福島第一原子力発電所

1号機 原子炉格納容器窒素封入ライン（不活性ガス系）撤去について

2020年10月7日

東京電力ホールディングス株式会社

添付資料12-25

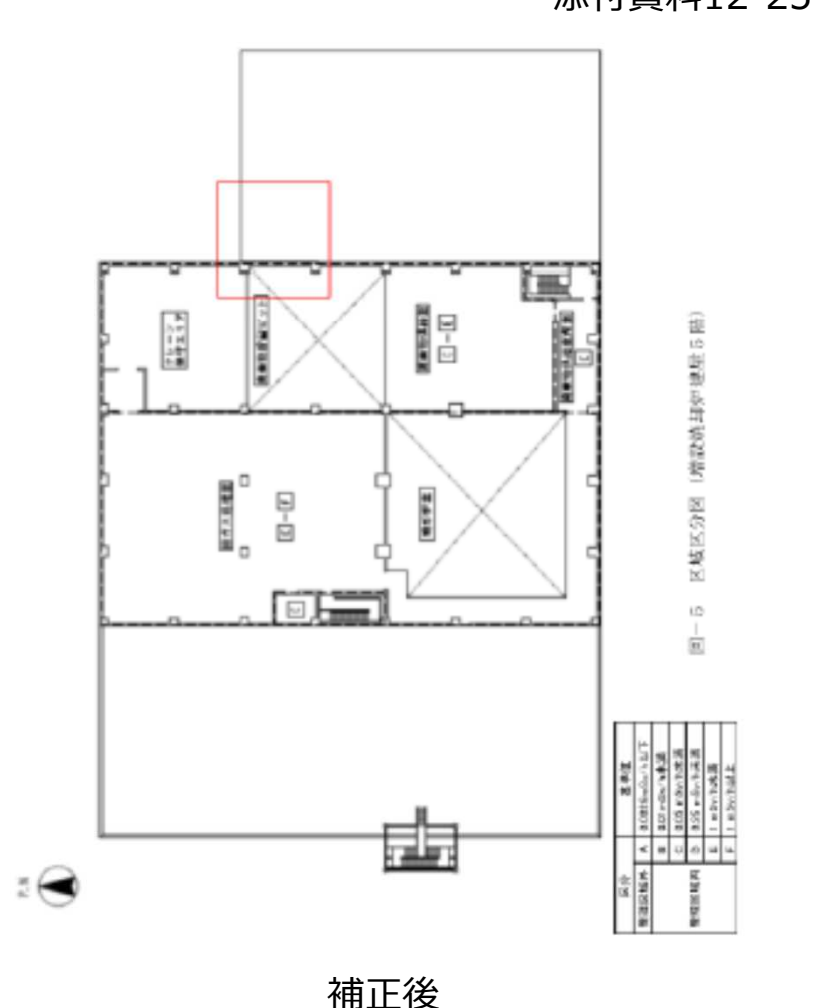
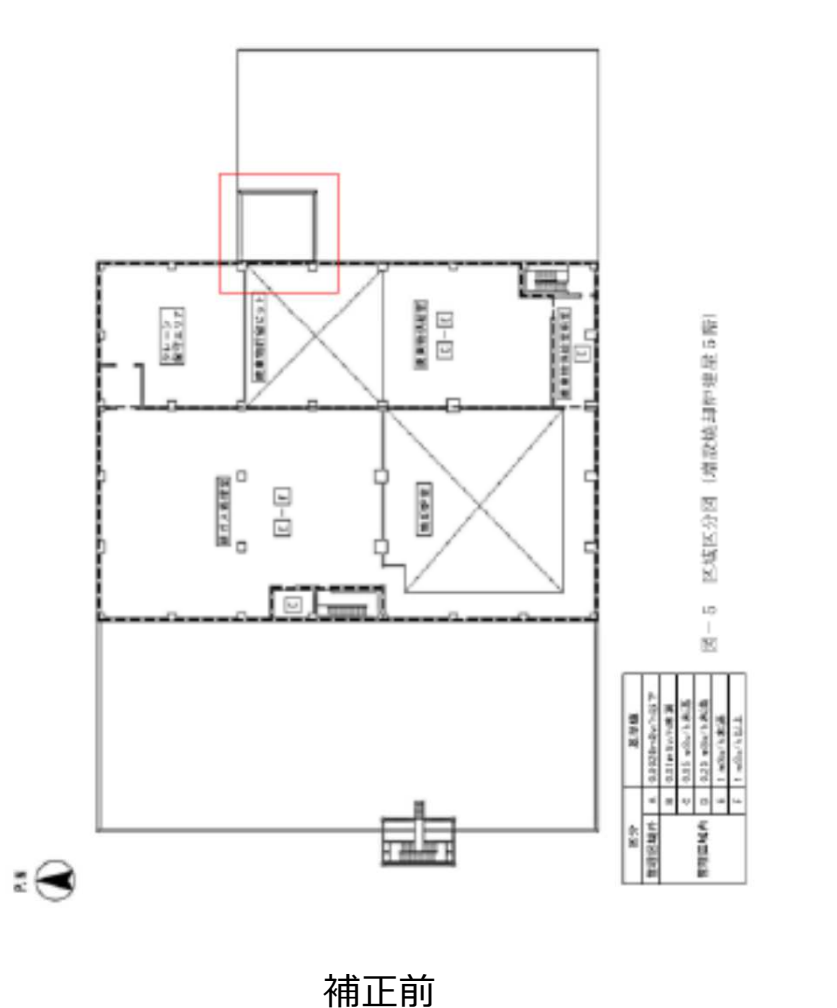
- ①焼却対象物の輸送方法変更によるベルトコンベアを取り止めに伴う、ベルトコンベアメンテナンススペースの削除。

添付資料13-5

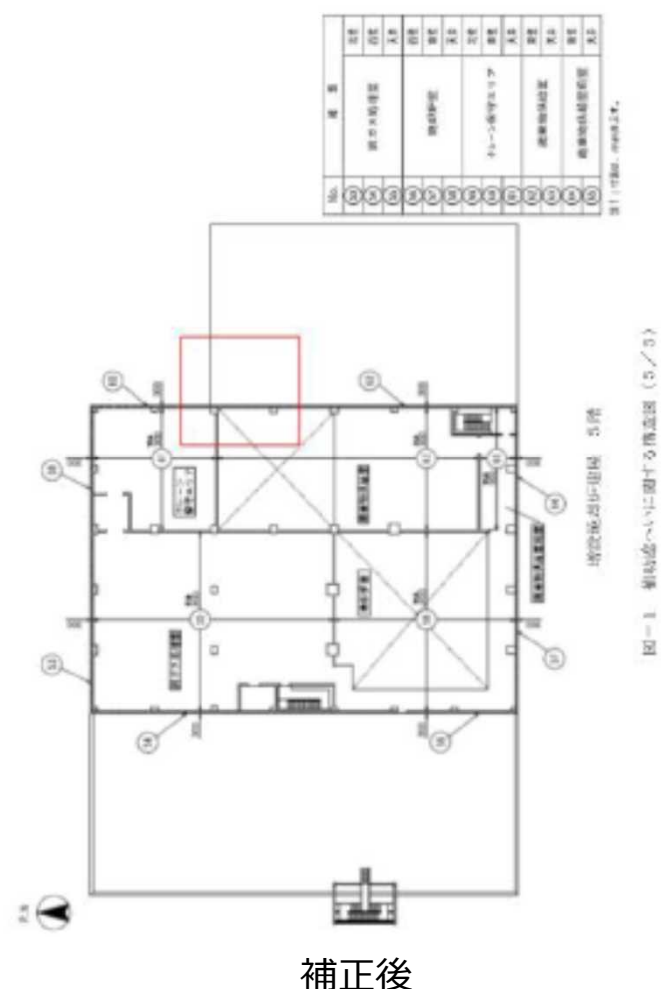
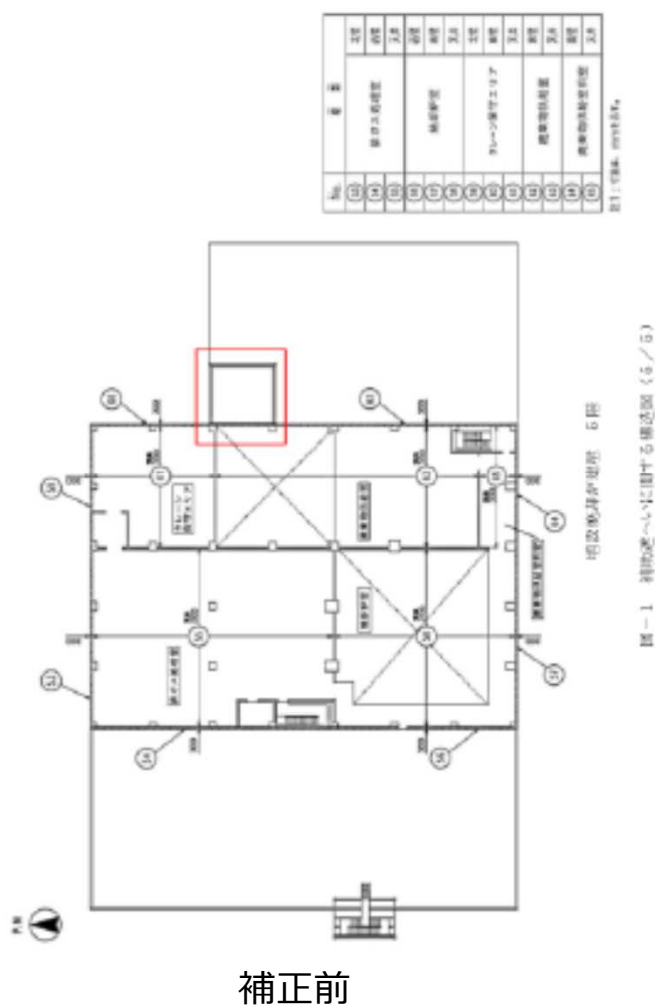
- ① 焼却対象物の輸送方法変更によるベルトコンベアの取り止めに伴う、ベルトコンベアメンテナンススペースの削除。

添付資料20-6

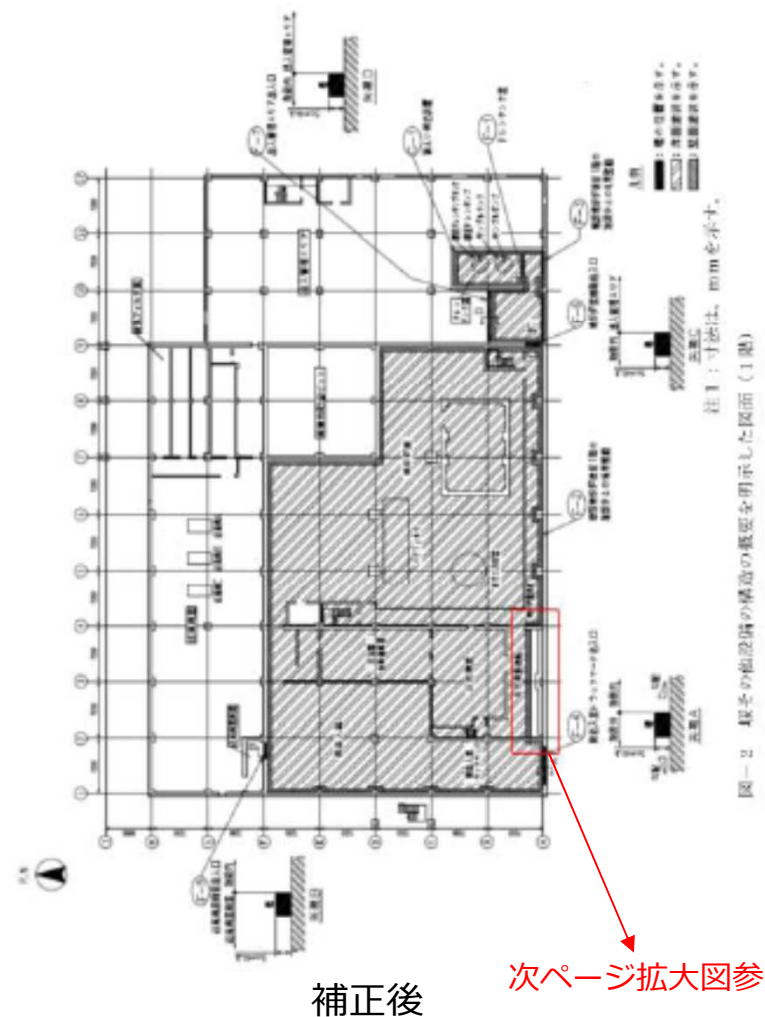
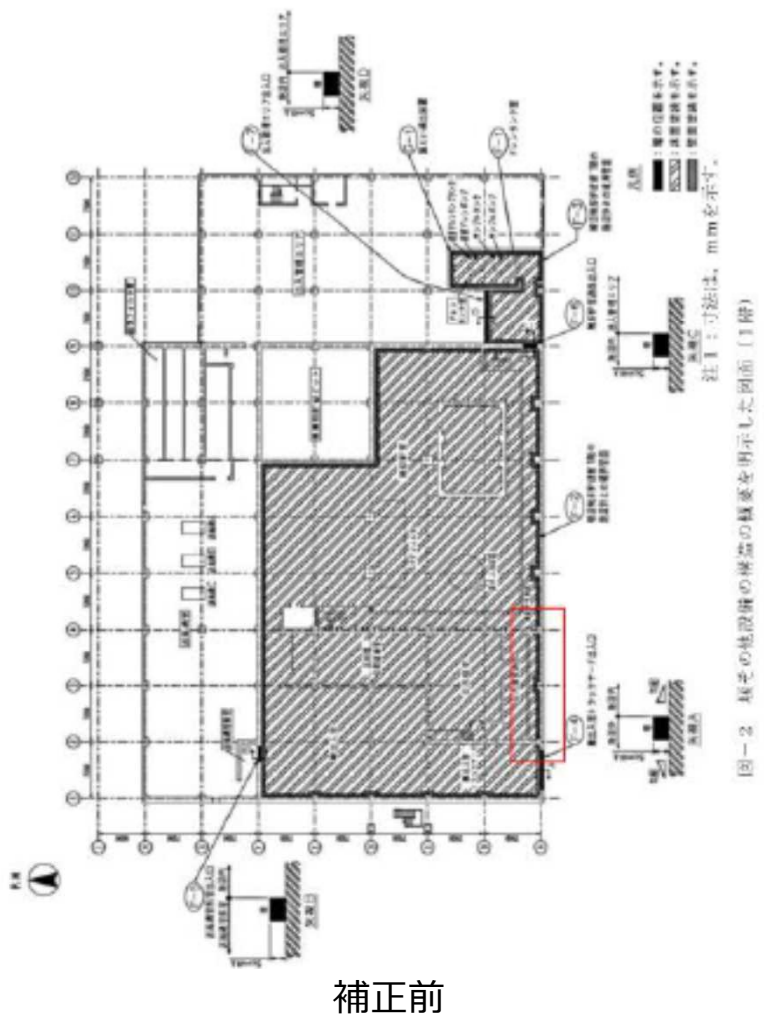
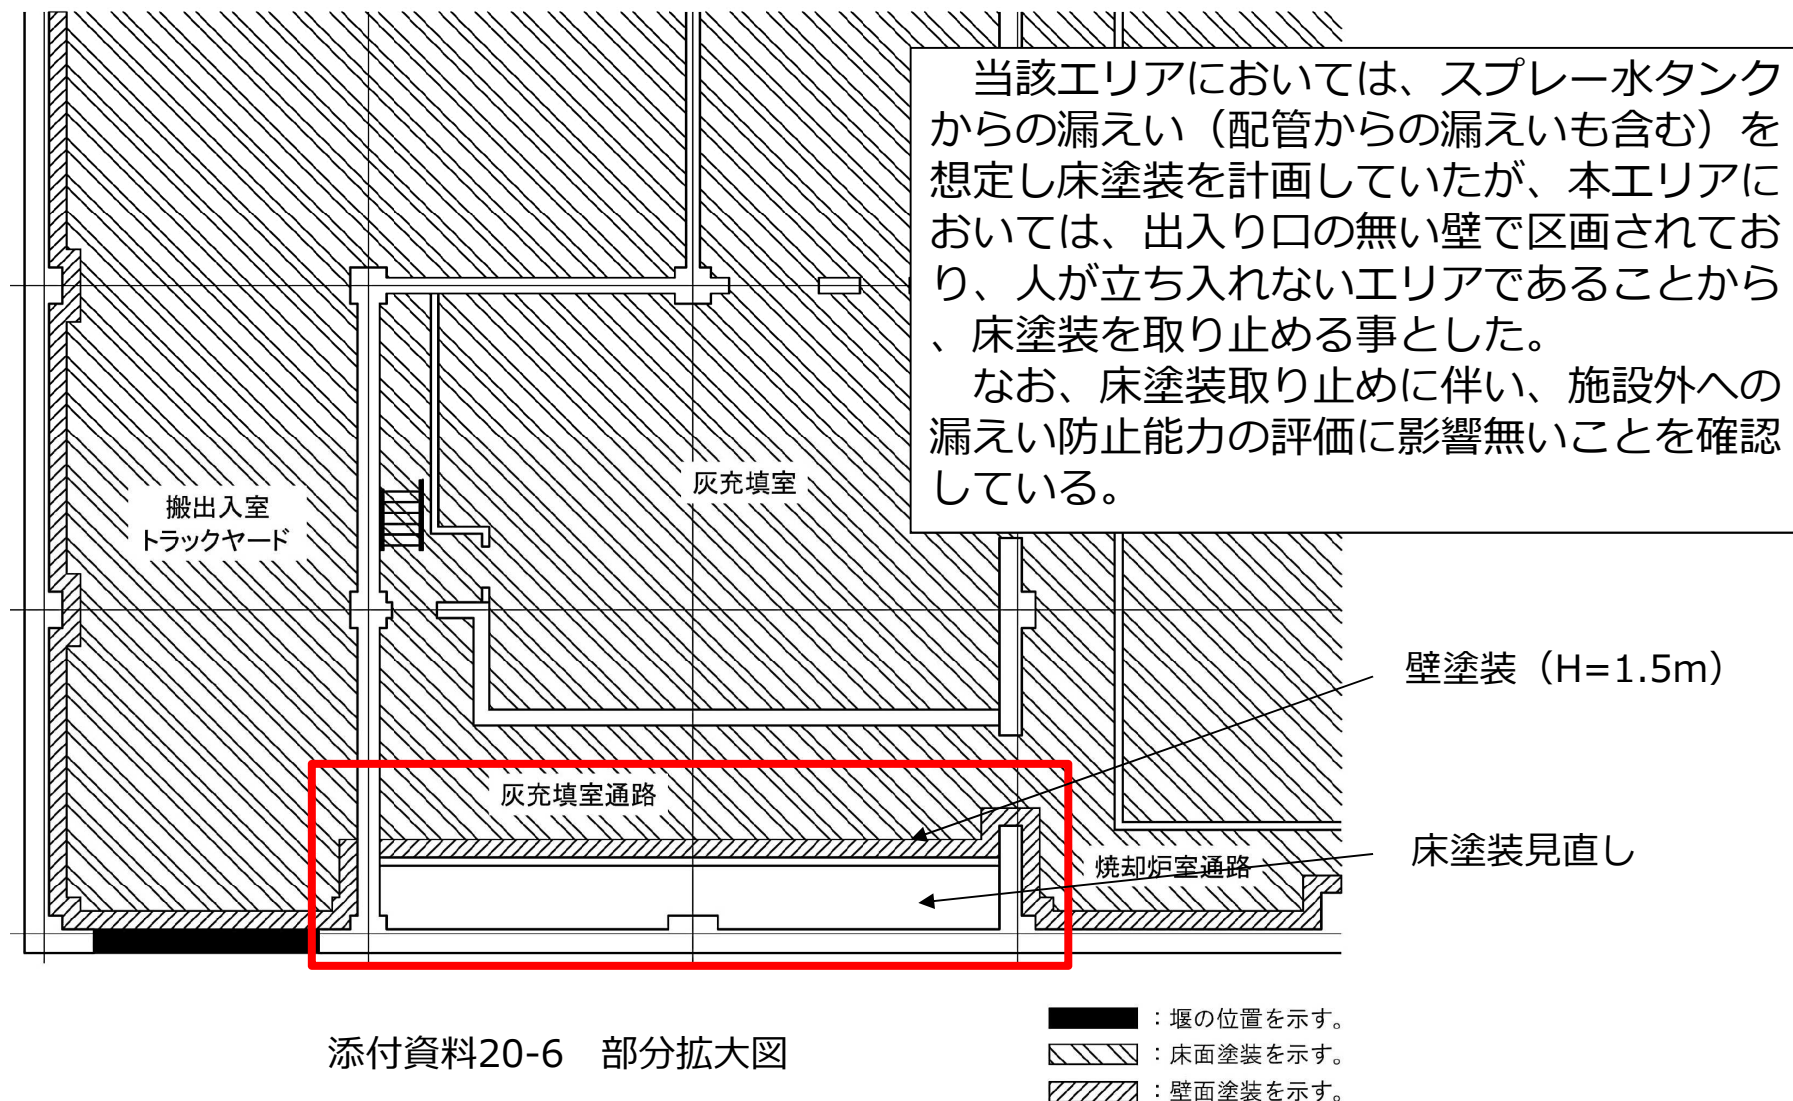
⇒管理区域内に設置されたタンク（非汚染含む）や配管※からの施設外への漏えいを防止するための塗装を実施する計画であったが、漏えい防止の範囲外まで塗装する図となっていたため塗装範囲を見直す事とした。

③ 塗装範囲の見直し (添付資料-20)

添付資料20-7

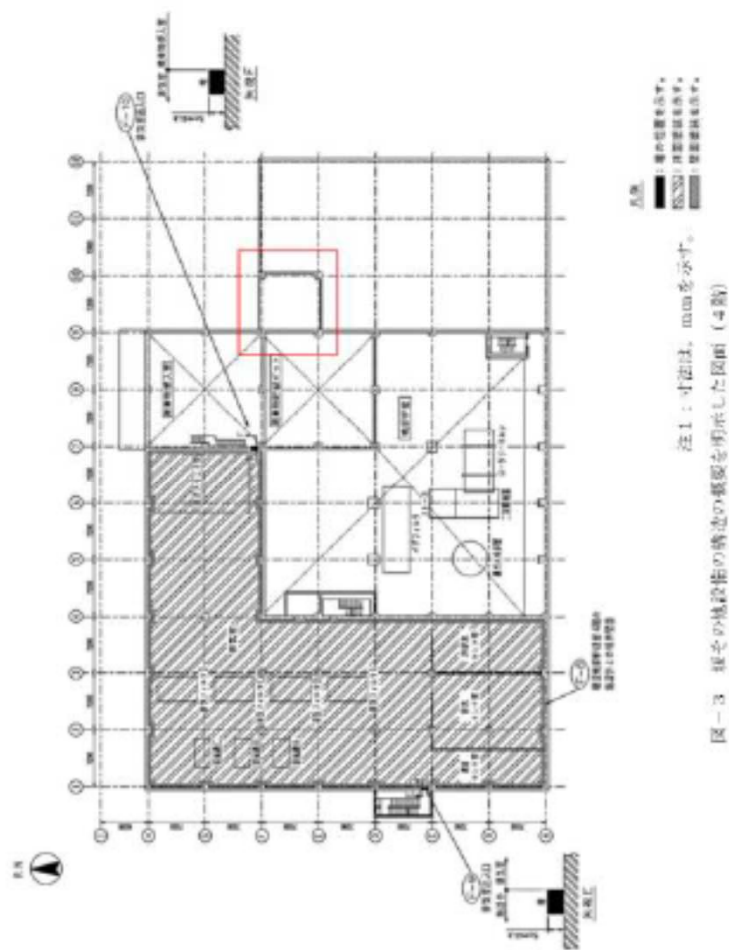
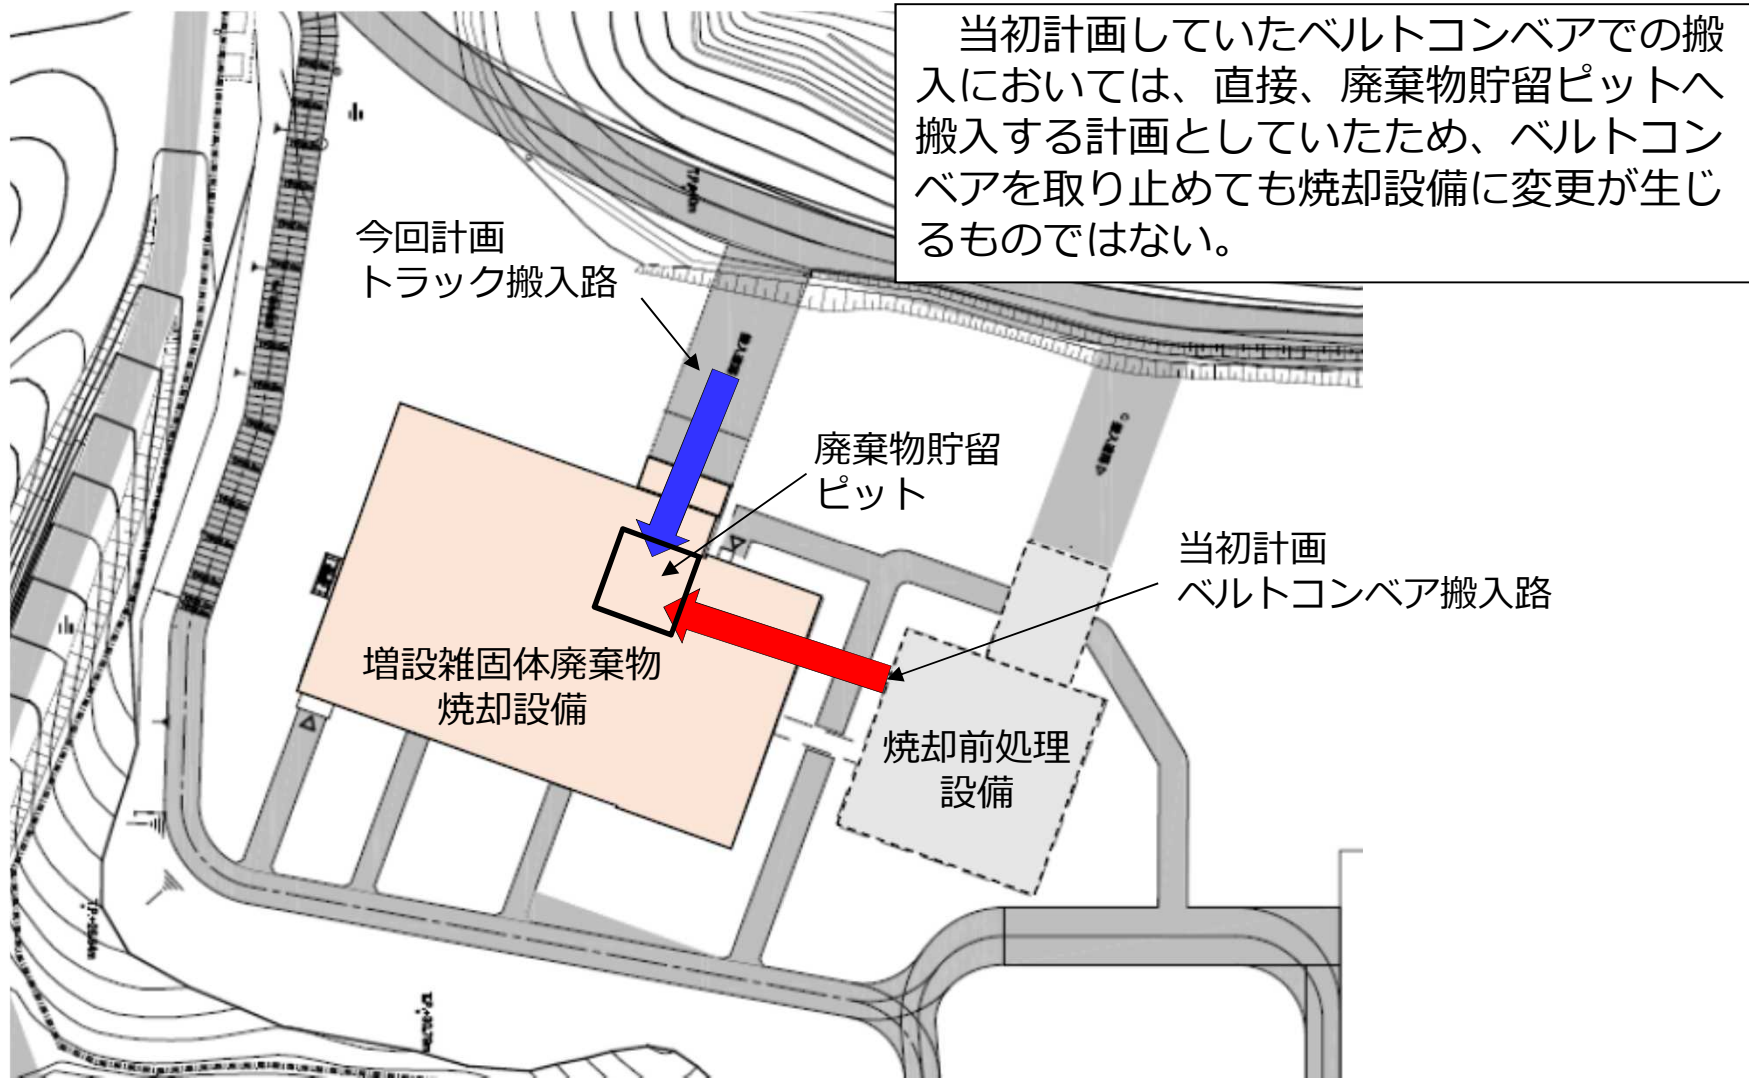
- ①焼却対象物の輸送方法変更によるベルトコンベアを取り止めに伴う、ベルトコンベアメンテナンススペースの削除。
